## ‘Ontwerperscafé Fietsvoorzieningen’

19 juni 2014, 13.00 – 16.45 uur te Arnhem

### Verslag

## Locaties belangrijke oversteeken km 28,9 – 29,3 – 29,6

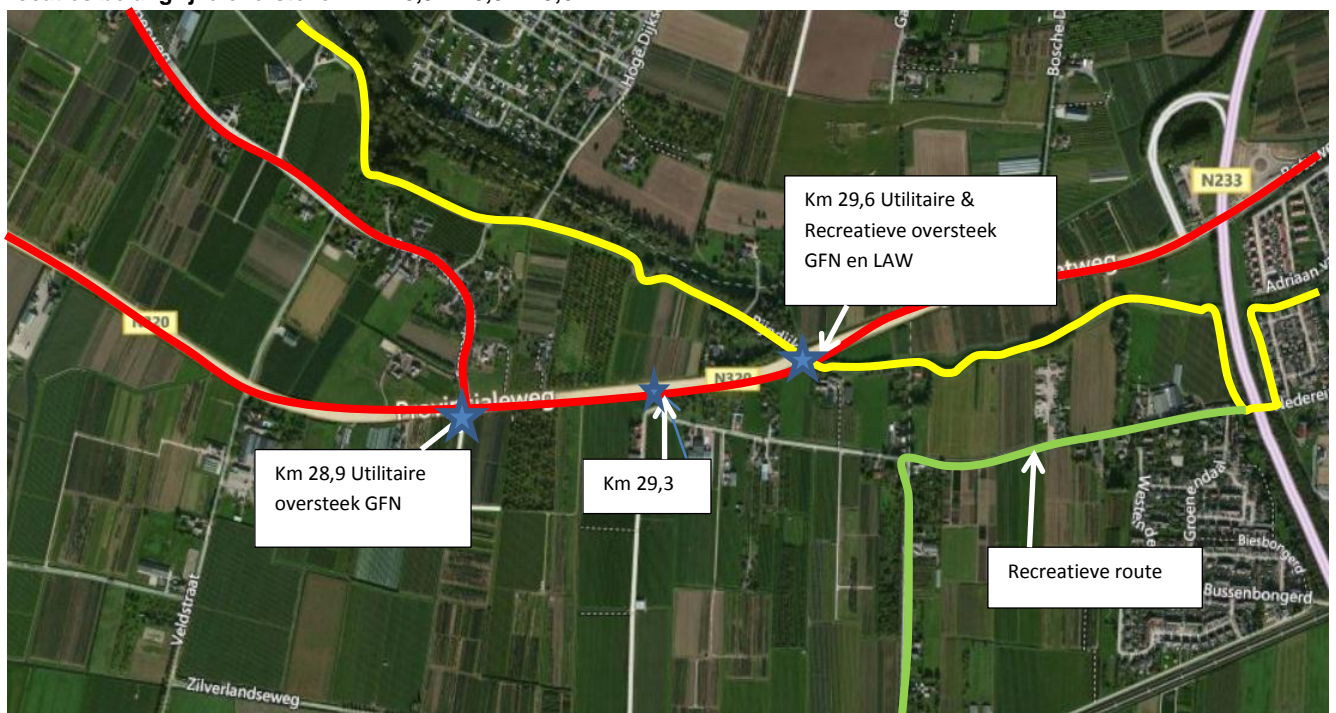
- Vanwege de ligging op een dijk is het aanleggen van middengeleiders bij km 29,3 en 29,6 relatief duur.
- Het aanleggen van middengeleiders volgens de CROW richtlijnen om fietsers de mogelijkheid te geven om vrij van het kruisingsvlak over te steken bij km 28,9 en km 29,3 is een dure opgave
- In verband met de ligging van de zijwegen ten opzichte van de geleiders in combinatie met het feit dat fietsers zich op de zijwegen op de rijbaan bevinden is het de verwachting dat een deel van de fietsers hier geen gebruik zal maken van de middengeleiders.
- De investeringen voor de aanleg van middengeleiders om de fietsoversteken te verbeteren maar waar niets gebeurd gevoelsmatig te hoog.

Wat zijn goede alternatieven om voor fietsers het oversteken over de N320 toch veiliger te maken en de kosten niet te hoog te laten oplopen worden?

- Gebruik de huidige middengeleiders om een fietsoversteek te realiseren (meest genoemd)
- Omdat er op zich weinig gebeurd (weinig geregistreerde ongevallen) kan met het zoeken in kleine maatregelen
- Pas het aan volgens de richtlijnen (wetende dat het een dure oplossing is) of laat het zo (“doe het goed of doe het niet”). Pas het desnoods gefaseerd aan.
- Maak aanpassingen in het ontwerp zodat de oversteek meer aandacht krijgt (knijp in het ontwerp/ meer lichtmasten/ snelheid omlaag brengen i.c.m. plateau)
- Maak koppelingen tussen de oversteeklocaties (bv. tweerichtingsfietspad er naast/ fietsroutes eerder bij elkaar brengen)
- Haal de linksaffers er uit
- Realiseer een rotonde
